Split, 21. 11. 2017.  
Broj: 1176-171121-NA002

Projekt: Sanacija odlagališta komunalnog otpada „Sitnica“  
Predmet: Očitovanje na Izvođačev dopis br. 052/2017-AT od 14.11.2017.

**PREDMET:** Konstatacija stanja na zahvatu, zahtjevi i predlozi za izvođenje radova. Sanacija odlagališta komunalnog otpada „Sitnica“ sa zatvorenim sustavom odvodnje., ICB No: EPEEF/ICB-W/1

PRESJEK/SECTION6-6

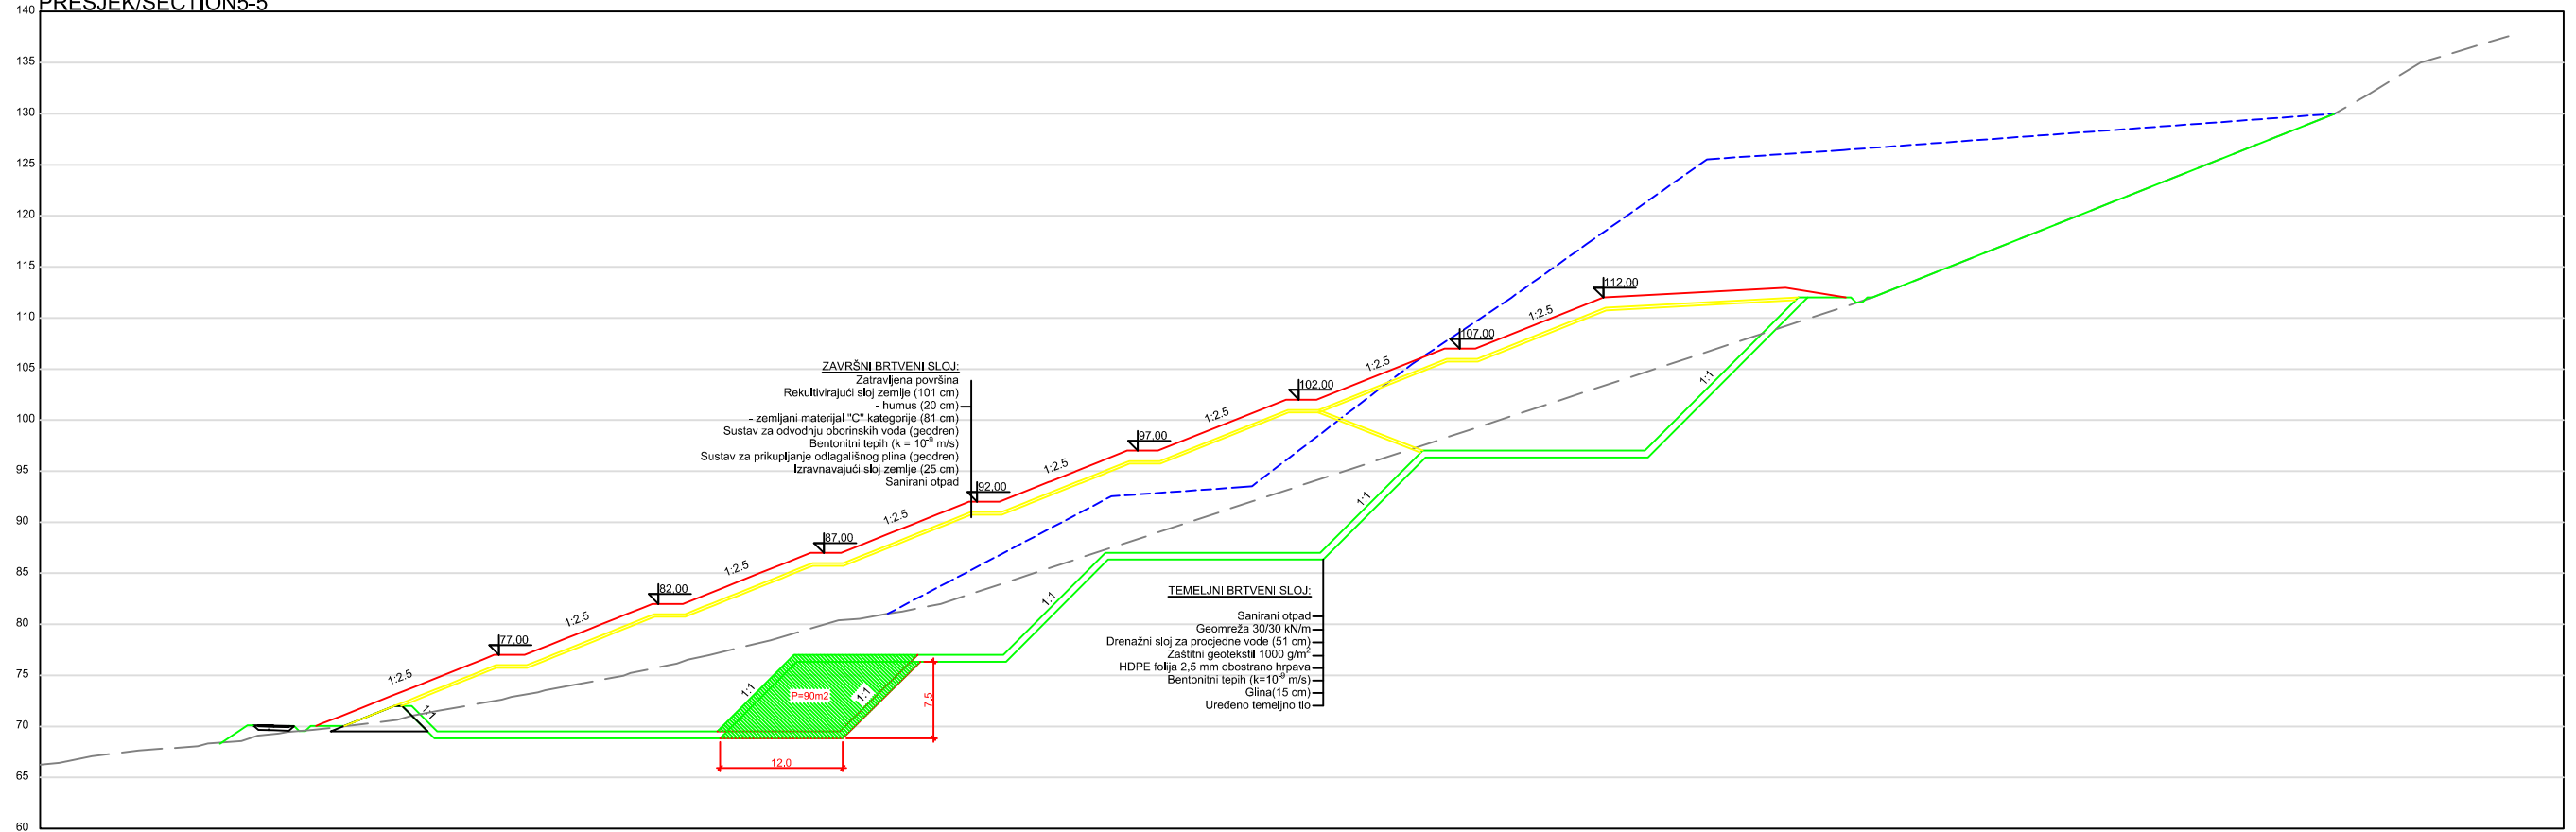
Ovome u prilog ide i činjenica da Naručitelj nema dodatni manipulativni prostor za privremeno deponiranje otpada i veća količina otpada koja je nastala u međuvremenu. U prilogu poprečni presjeci sa prijedlogom izvedbe povećanja odlag. kazete no.1.
